改善箇所説明

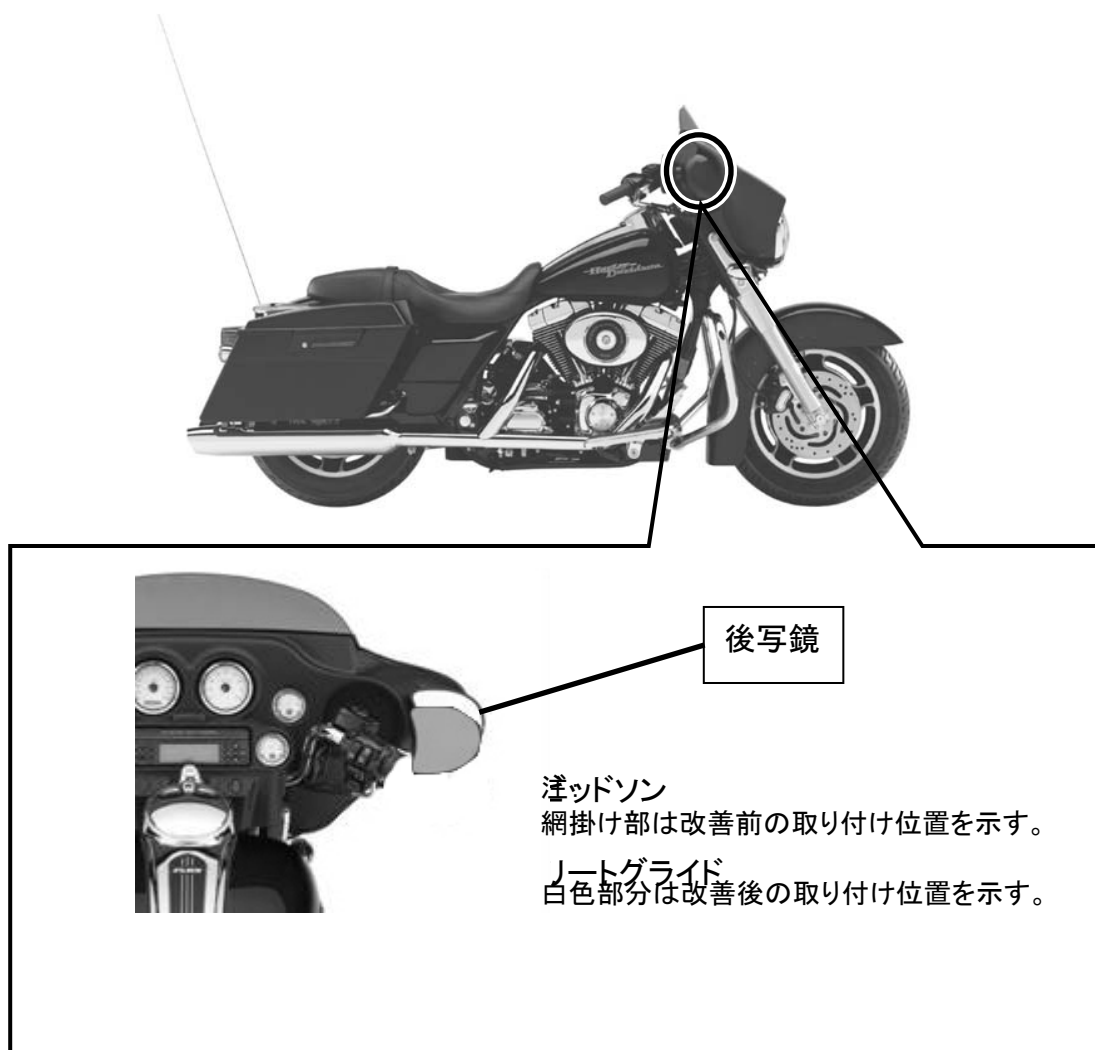
不具合箇所

後写鏡の取り付け位置が正規位置と異なる位置に取り付けられたものがあり、ミラーの角度調整が規定どおりにできないため、後方視界の確保が困難になるおそれがある。

改善内容

全車両、後写鏡取り付け位置を点検し、正規位置と異なる位置に取り付けられている場合は、正しい位置に取り付ける。

対策品はサイズが大きいため、目視により確認が可能。
